女川原子力発電所2号炉審査資料	
資料番号	02DS-2-1(改3)
提出年月日	2023年10月30日

女川原子力発電所2号炉  
設置許可基準規則等への適合性について  
(所内常設直流電源設備(3系統目))

2023年10月  
東北電力株式会社

本資料においては、女川原子力発電所 2 号炉の所内常設直流電源設備（3 系統目）に関する「実用発電用原子炉及びその附属施設の位置、構造及び設備の基準に関する規則」への適合方針を説明する。

第 1.1.7-8 図 重大事故等対処設備配置及び保管場所図 (その 8)

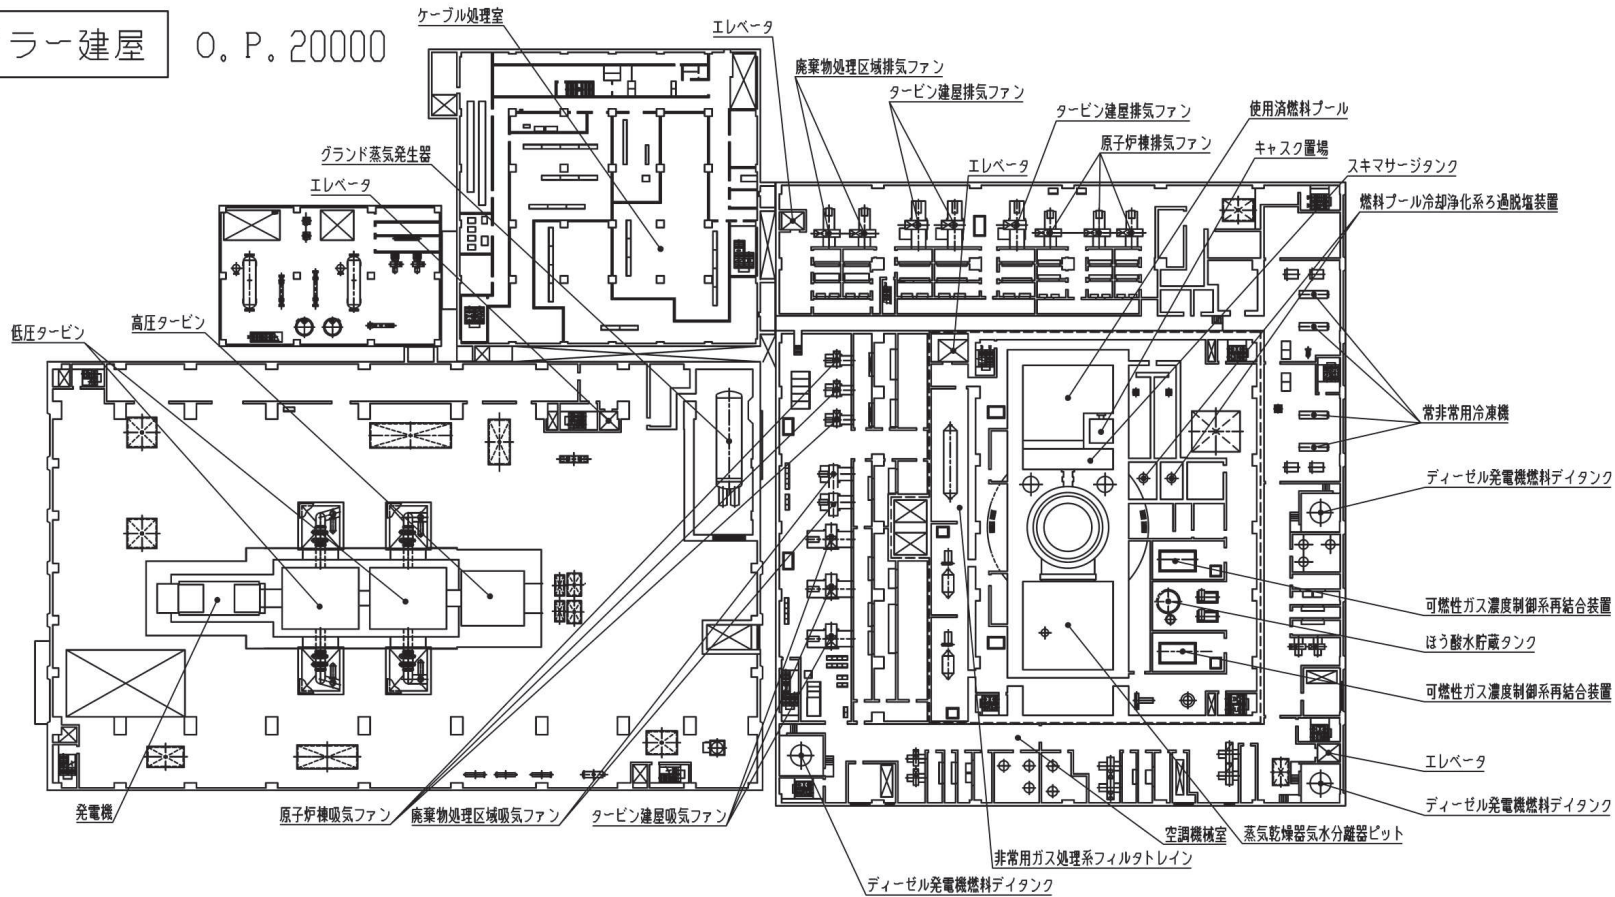
「第 1.1.7-8 図 重大事故等対処設備配置及び保管場所図（その 8）」を以下のとおり変更する。

第5.5-2図 原子炉冷却材圧力バウンダリを減圧するための設備系統概要図 (可搬型代替直流電源設備による主蒸気逃がし安全弁機能回復)

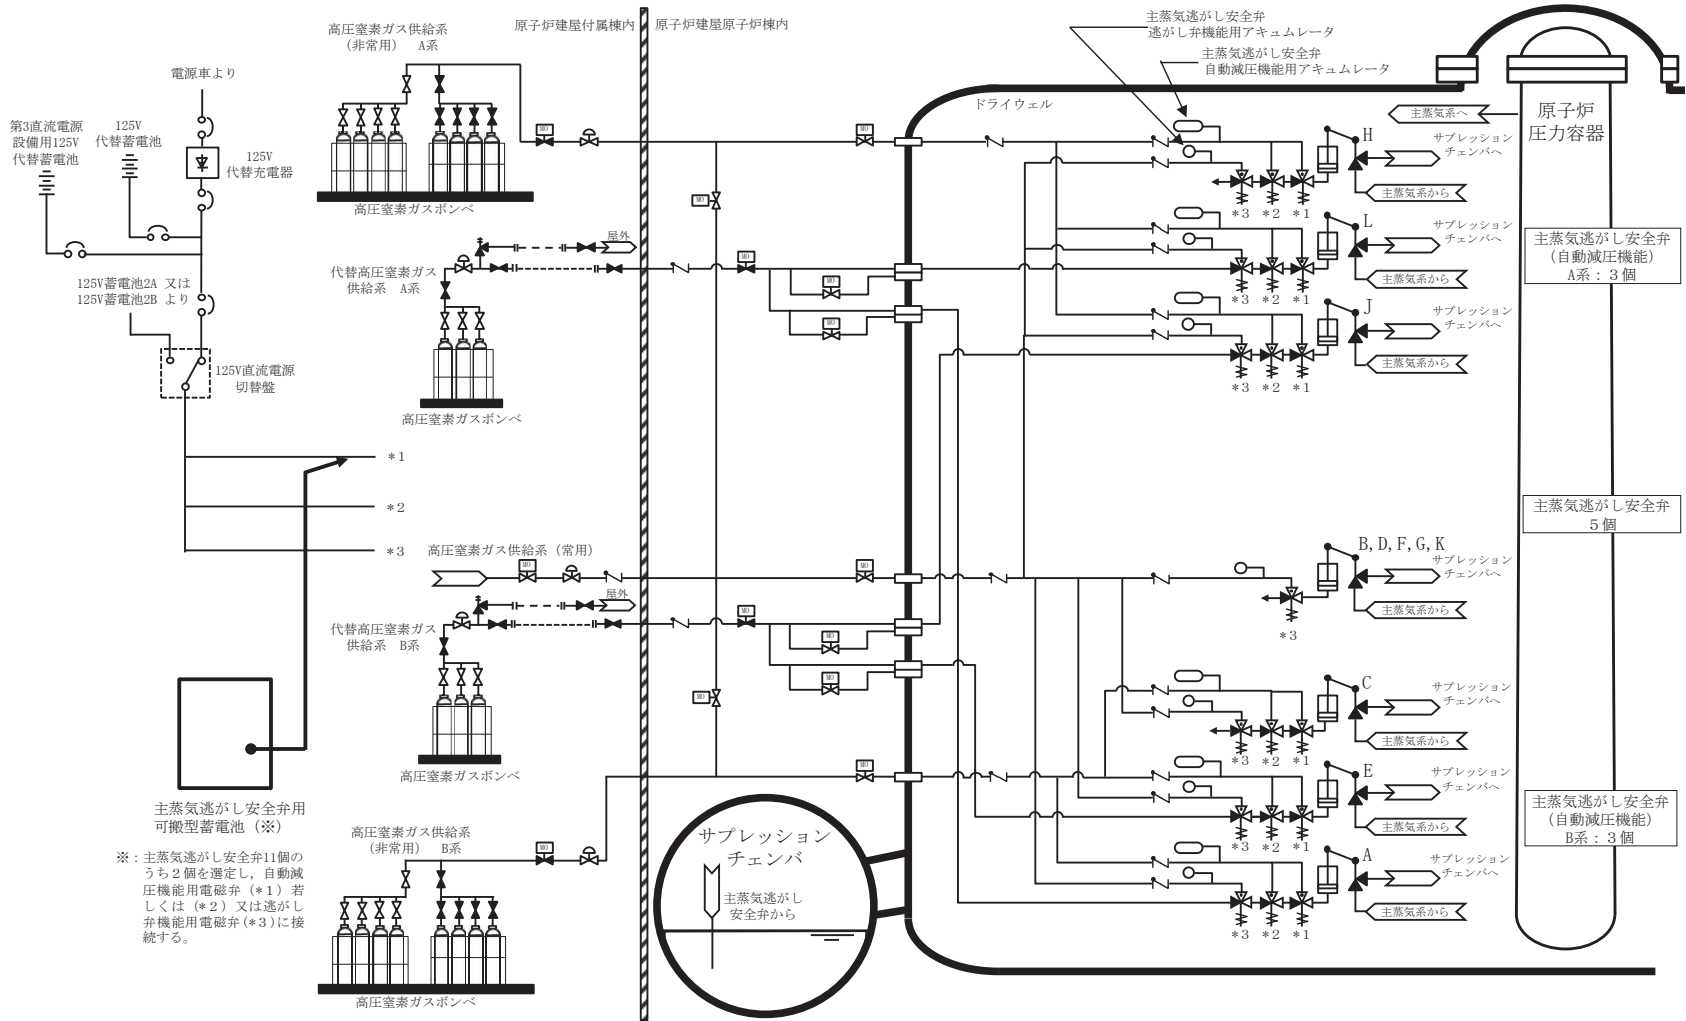
「第 5.5-2 図 原子炉冷却材圧力バウンダリを減圧するための設備系統概要図（可搬型代替直流電源設備による主蒸気逃がし安全弁機能回復）」，

「第 5.5-3 図 原子炉冷却材圧力バウンダリを減圧するための設備系統概要図（主蒸気逃がし安全弁用可搬型蓄電池による主蒸気逃がし安全弁機能回復）」を以下のとおり変更する。

第 6.4-3 図 計装設備（重大事故等対処設備）系統概要図(3)（計器電源喪失時に使用する設備）

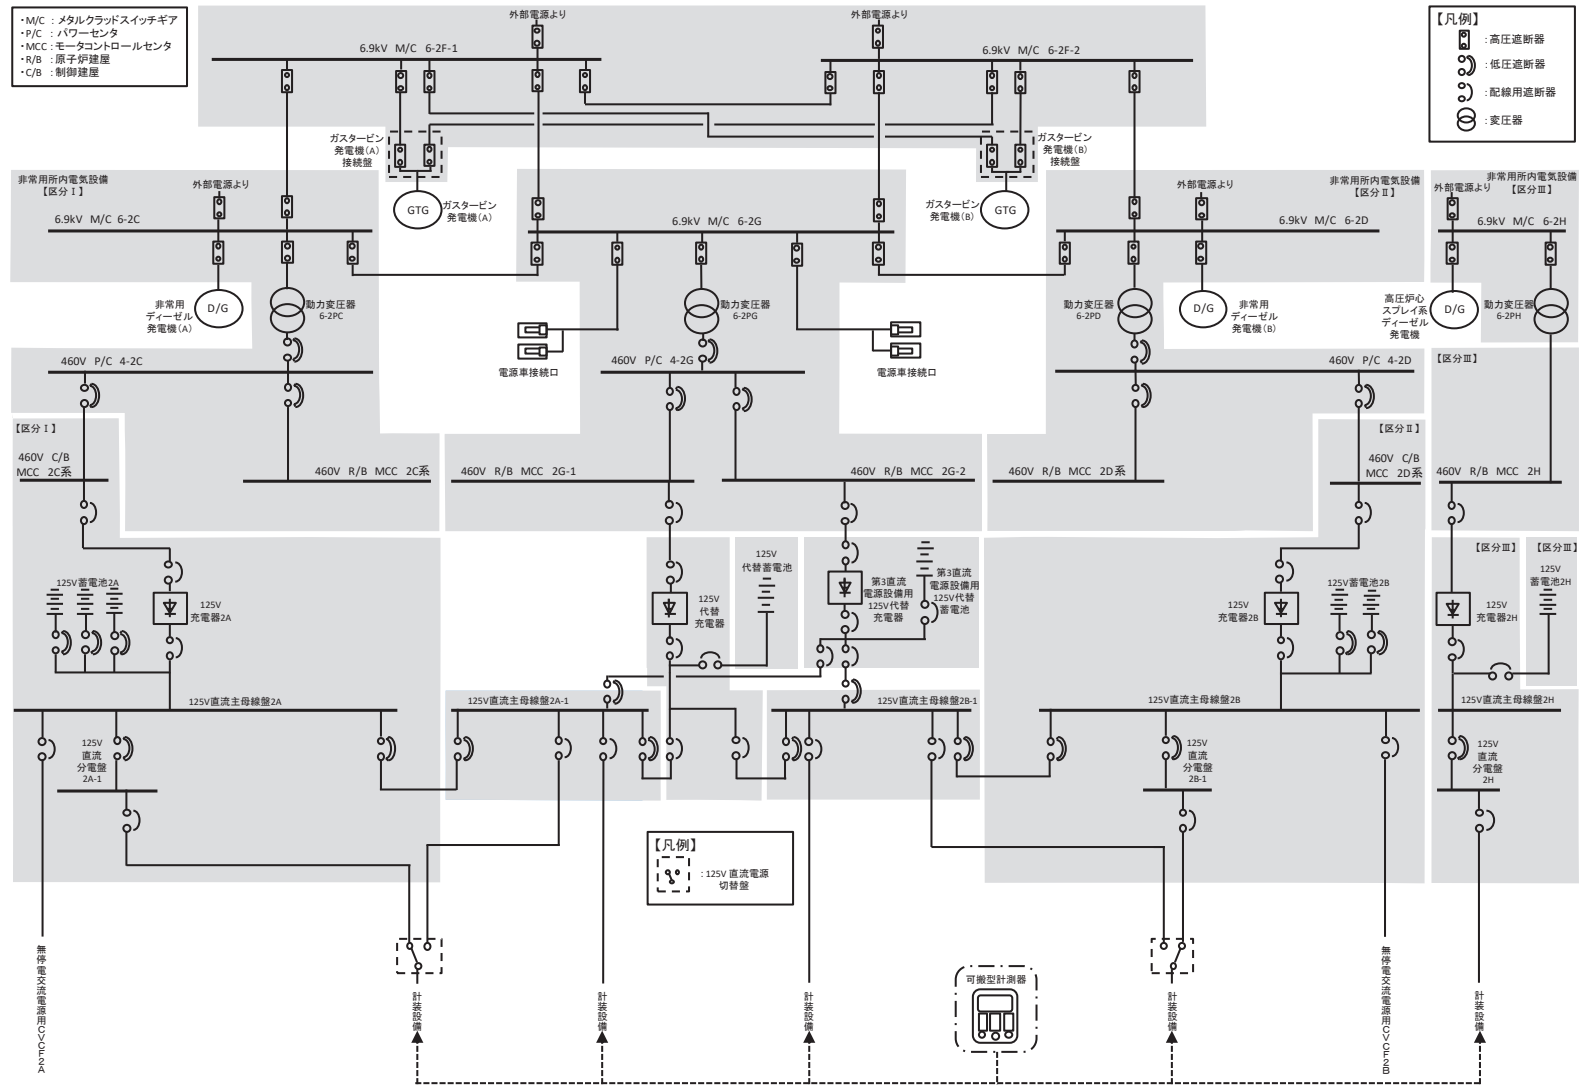
「第 6.4-3 図 計装設備（重大事故等対処設備）系統概要図(3)（計器電源喪失時に使用する設備）」，「第 6.4-4 図 計装設備（重大事故等対処設備）系統概要図(4)（計器電源喪失時に使用する設備）」を以下のとおり変更する。

第 8.3-5 図 遮蔽設計区分概略図 (二階)

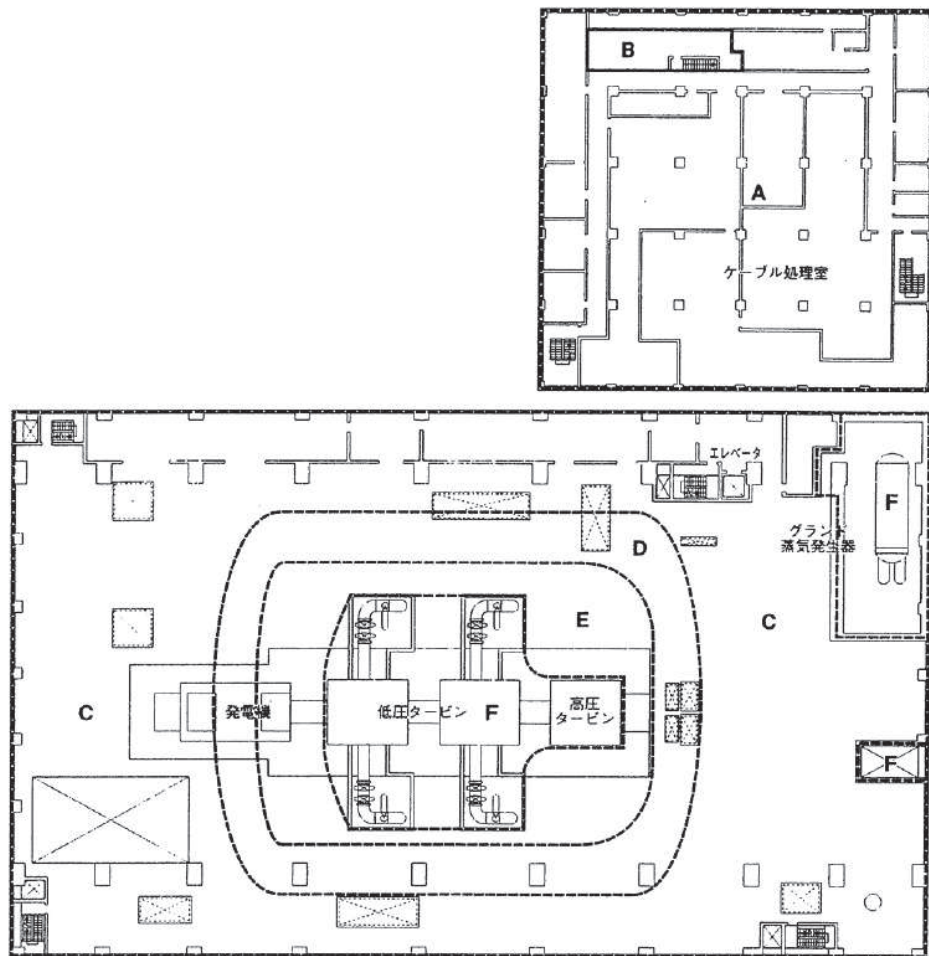
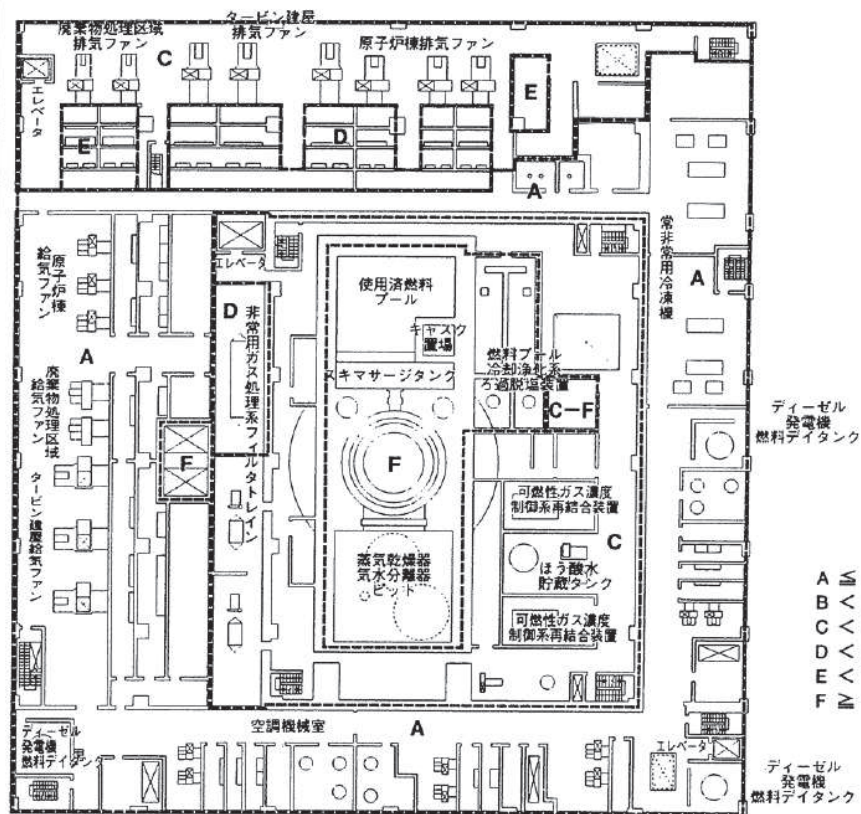
「第 8.3-5 図 遮蔽設計区分概略図（二階）」を以下のとおり変更する。

第 10.2-9 図 代替電源設備系統概要図 (所内常設直流電源設備 (3 系統目) による給電) (第 3 直流電源設備用 125V 代替蓄電池による給電)

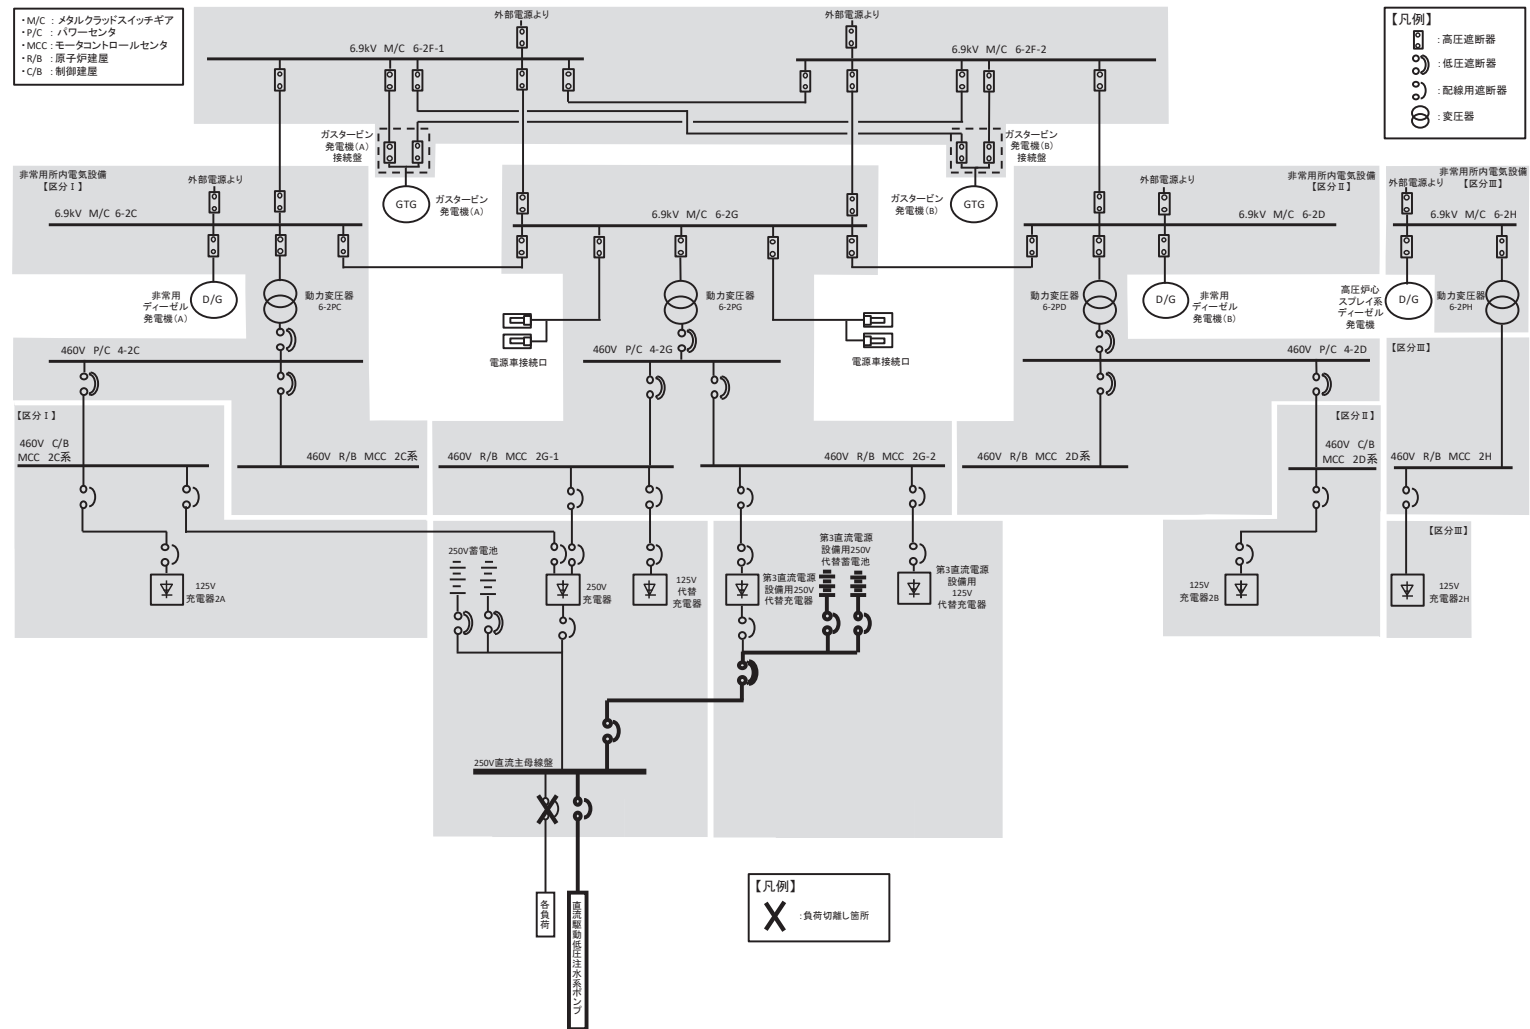
「第 10.2-9 図」を「第 10.2-11 図」とし、「第 10.2-10 図」を「第 10.2-12 図」とし、「第 10.2-11 図」を「第 10.2-13 図」とし、「第 10.2-12 図」を「第 10.2-14 図」とし、「第 10.2-13 図」を「第 10.2-15 図」とし、「第 10.2-14 図」を「第 10.2-16 図」とし、「第 10.2-15 図」を「第 10.2-17 図」とし、「第 10.2-16 図」を「第 10.2-18 図」と読み替えた上で、「第 10.1-3 図 直流電源単線結線図」, 「第 10.2-6 図 代替電源設備系統概要図（所内常設蓄電式直流電源設備による給電）」, 「第 10.2-7 図 代替電源設備系統概要図（常設代替直流電源設備による給電）（125V 代替蓄電池による給電）」, 「第 10.2-10 図 代替電源設備系統概要図（可搬型代替直流電源設備による給電）（125V 代替蓄電池による給電）」, 「第 10.2-12 図 代替電源設備系統概要図（可搬型代替直流電源設備による給電）（電源車から代替所内電気設備を經由して給電（125V 系統）」を以下のとおり変更し, 「第 10.2-9 図 代替電源設備系統概要図（所内常設直流電源設備（3 系統目）による給電）（第 3 直流電源設備用 125V 代替蓄電池による給電）」, 「第 10.2-10 図 代替電源設備系統概要図（所内常設直流電源設備（3 系統目）による給電）（第 3 直流電源設備用 250V 代替蓄電池による給電）」を以下のとおり追加する。
